## 横浜断層に関する評価の考え方

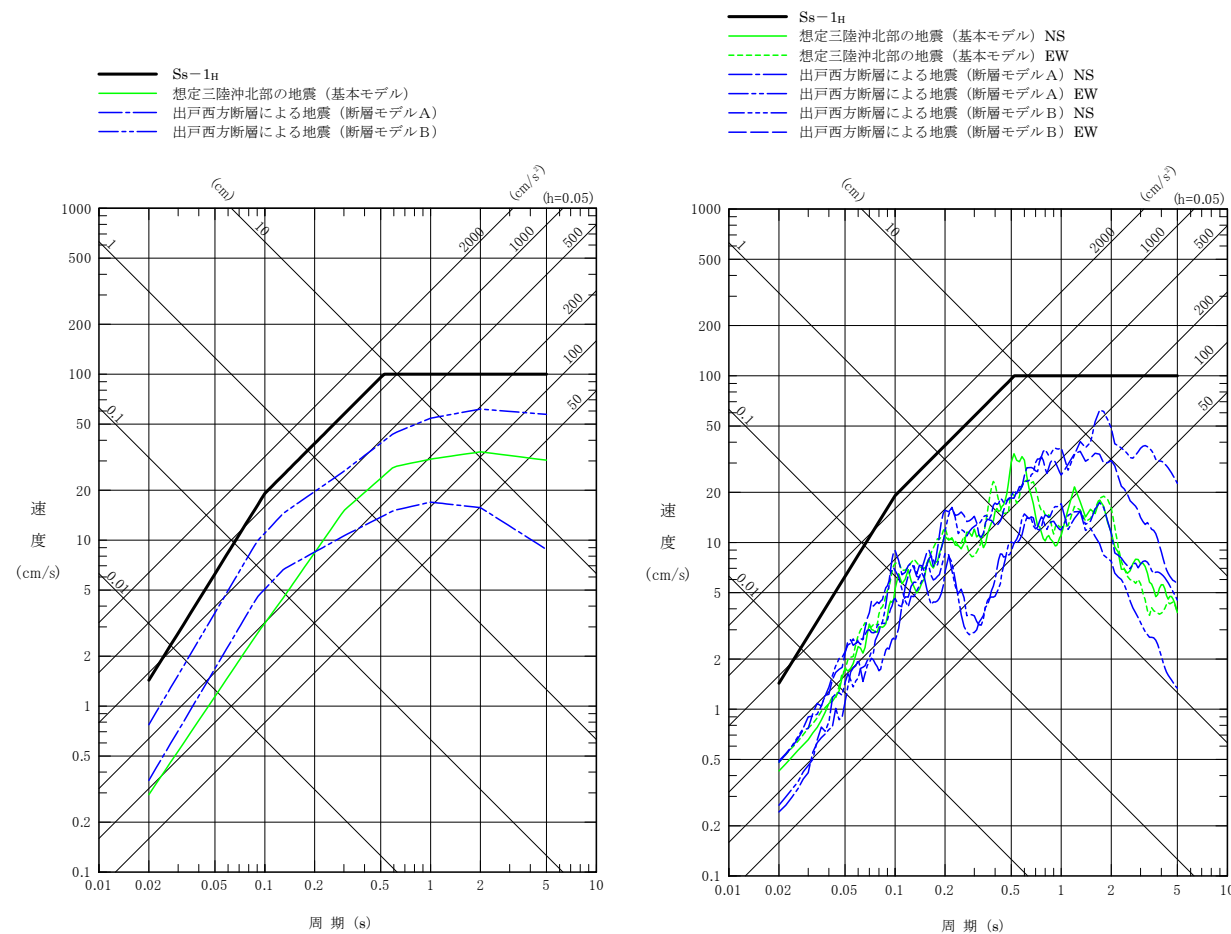
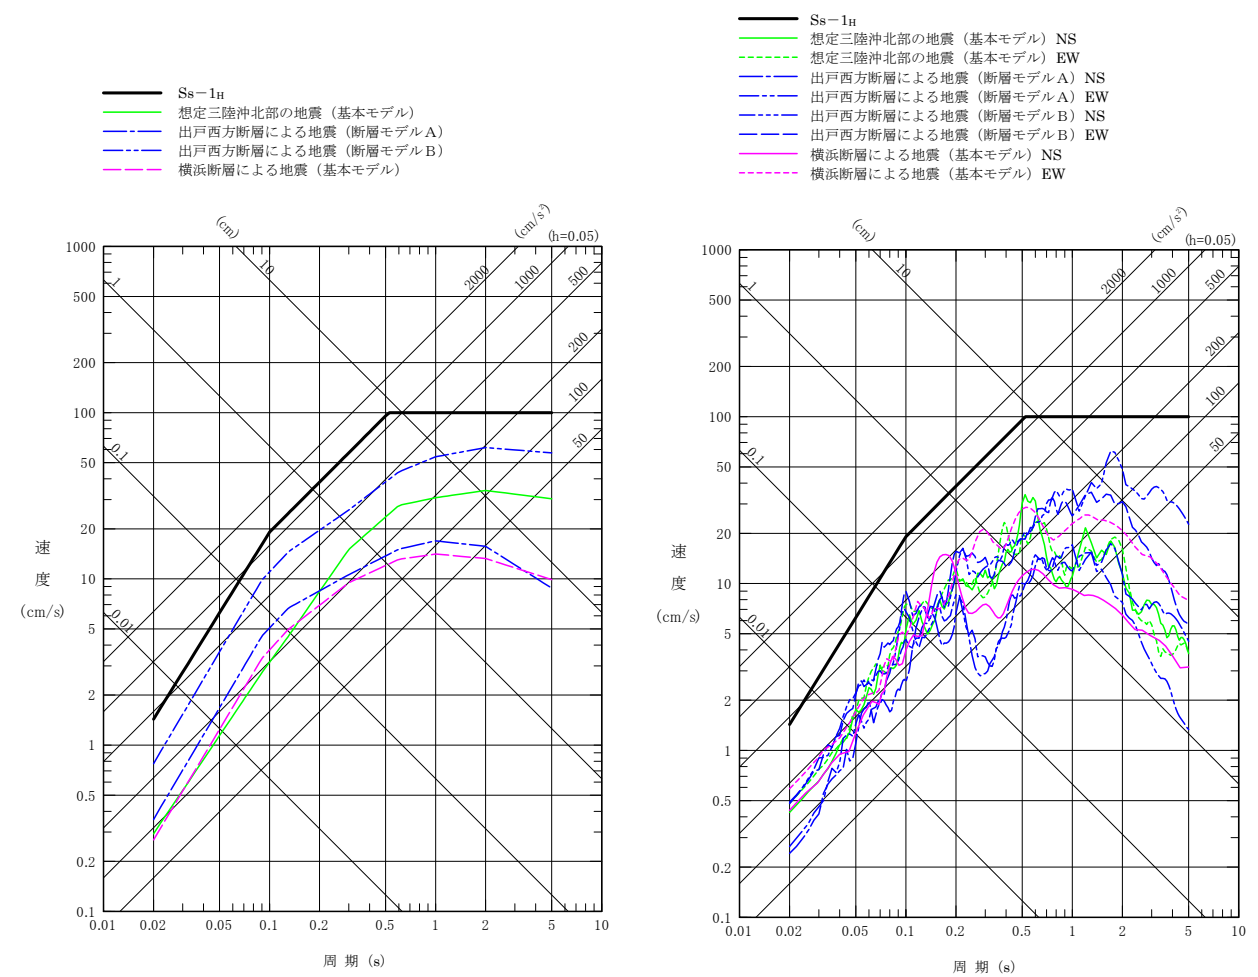
- 敷地に最も大きな影響を与える地震とした「想定三陸沖北部の地震」及び「出戸西方断層による地震」に、念のため「横浜断層による地震」を検討用地震の一つに加えて検討。

- 「横浜断層による地震」を検討用地震として地震動評価を行った結果、これまでの基準地震動 Ss に変更がないことを確認。
